PRONUNCIAMIENTO N° 224-2025/OECE-DSAT

Entidad : Gobierno Regional de Piura – Proyecto Especial Chira Piura

Referencia : Licitación Pública N° 1-2025-GRP-PECHP-40600-1, convocada para la “Adquisición de maquinaria pesada y liviana del proyecto: Mejoramiento de los servicios operativos o misionales institucionales en la dirección de operación y mantenimiento del PECHP, Distrito de Piura, de la Provincia de Piura, del Departamento de Piura, CUI N° 2644512 – I Etapa del componente equipamiento”.

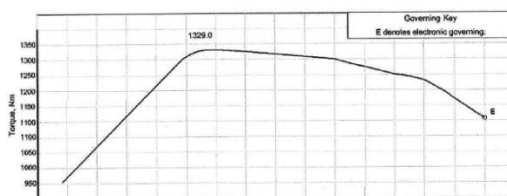
- **Consulta y/u observación N° 66:** Solicitó ampliar el requerimiento y modificar a “cilindrada: máximo 9L”, “sistema de combustible: indicar tipo, con módulo de control electrónico” y “torque: mínimo 915 Nm, indicar RPM”.

Sobre el torque, se puede apreciar de la ficha técnica presentada en otros procedimientos de selección:

Por lo antes expuesto: **este Colegiado se ratifica en lo absuelto en la etapa de absolución de consultas y observaciones del presente proceso de selección** (El subrayado y resaltado es nuestro).

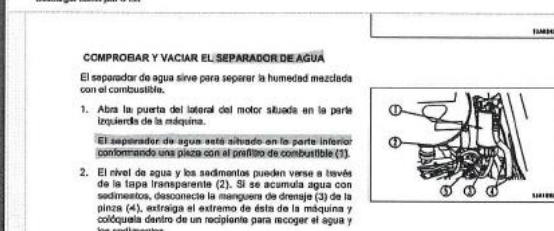
- **Consulta y/u observación N° 143:** Solicitó modificar el requerimiento y considerar la “*sistema de combustible: indicar tipo, con módulo de control electrónico, con filtro primario de combustible/separador de agua*”.

Por lo antes expuesto; este Colegiado ratifica acoger la observación N° 143, ya que el requerimiento fue aperturado y flexibilizado adecuadamente. La
